LuK Service Info

Part Nr. 228 0003 14 – 280/280mm TGU6

TB1021

Info: New design / Neues Design / Nouvelle conception / Nuevo diseño / Nuovo disegno / Nuovo segno

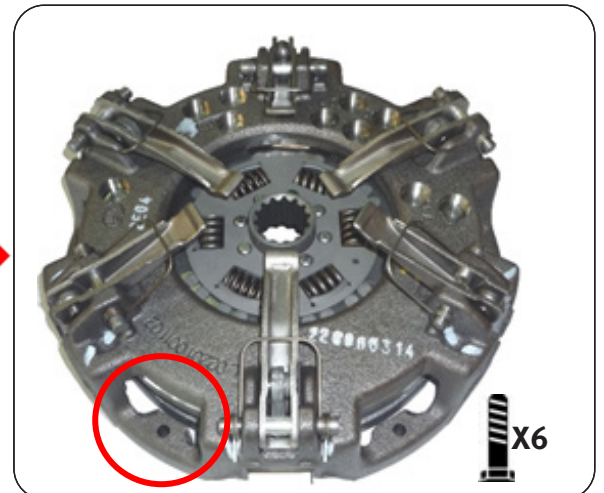
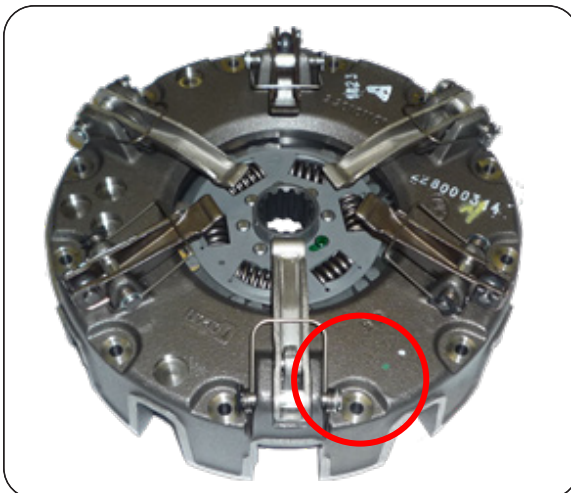
This new design utilises the latest clutch technology, using a vented housing for improved cooling and heat dispersal. Fully interchangeable with existing clutches with no modifications required to vehicle or flywheel. A new fixation bolt set 411 0164 11 6 x M8 x 1,25 x 50mm + Conical washer is supplied with new designs to accommodate the lower housing.
